H BOLETIN TECNICO

SUSPENSIONES INTRAAX®/VANTRAAX

NO: B43SP

TEMA: Actualización de Cámara de Aire AAT 25K

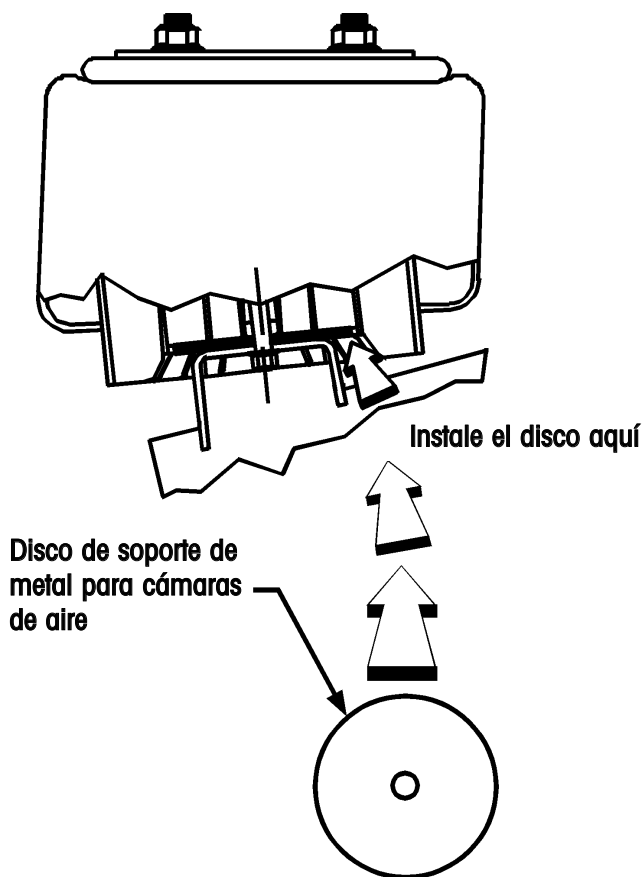
Cuando instale o reemplace las cámaras de aire en la Suspensión INTRAAX® AAT 25K (S-21784) o VANTRAAX HKAT 50K, el disco de soporte de metal para la cámara de aire *debe* ser instalado.

Apriete la tornillería de la cámara de aire:

- Tuerca Superior: 80-100 pie-lbs (108-136 N•m)
- Tuerca Inferior: 25-35 pie-lbs (34-47N•m)
